Departamento: Planeamiento y Gestión Urbanística
Expediente: PL 19/2026 (2º INFORME TOP 0153/2026)
Situación: ESTUDIO DE DETALLE Avda. Gregorio Diego 44
(Fundación Unicaja)
Ref. Catastral: 0514101UF7601S
Distrito: Nº 7 Carretera de Cádiz
Asunto: Requerimiento Informe topografía.

INFORME

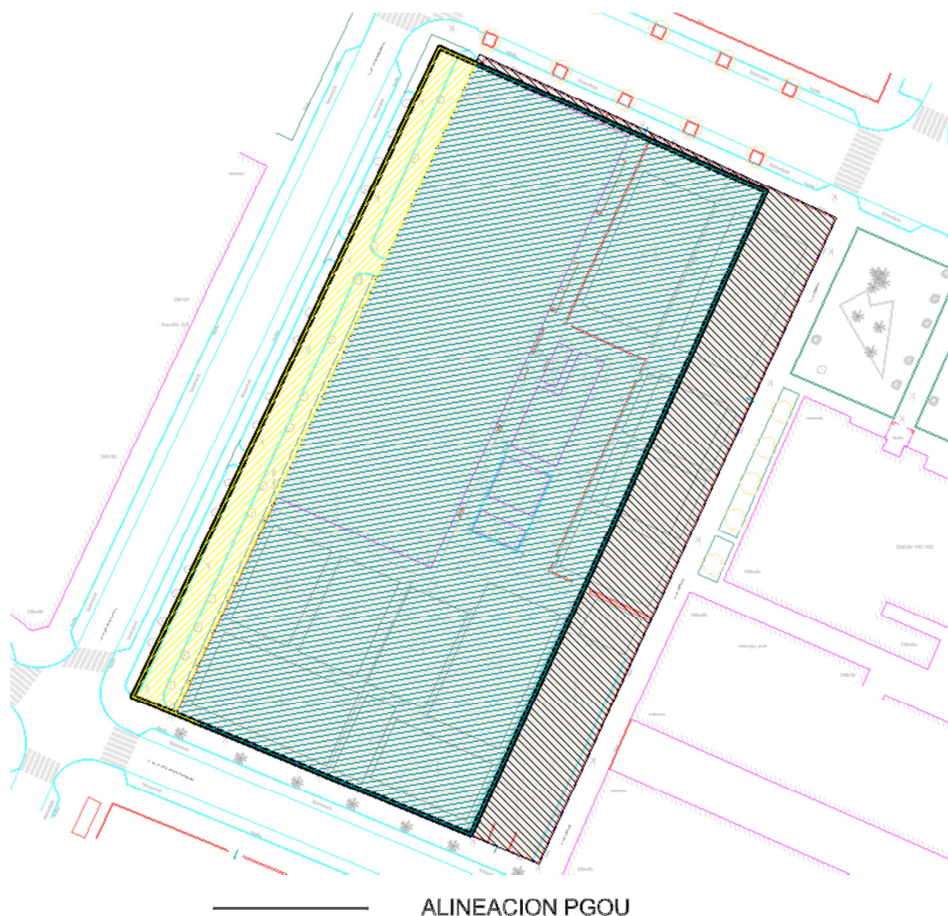
- D. Respecto a las superficies:**
- RESUMEN SUPERFICIES:
- La superficie de la parcela objeto de este informe indicada en los cuadros del PERI es de 10.500 m2. La documentación que consta en este Departamento del PERI no tiene la suficiente calidad por tratarse de planos del año 1985. Se realiza ajuste del pdf en función de los anchos de los viales y se mide la superficie de la parcela (aprox. 9600 m2) y se comprueba que no es coincidente con lo indicado en los cuadros del PERI

- La superficie calificada como SIPS por el plano de 2.9 Alineaciones y Rasantes del PGOU vigente es de **9.235,46** m2.
 - La superficie ajustada a la realidad física según levantamiento topográfico aportado es de 10.128,75 m2 y es correcta.

- La superficie Catastral es de 10.135 m2.
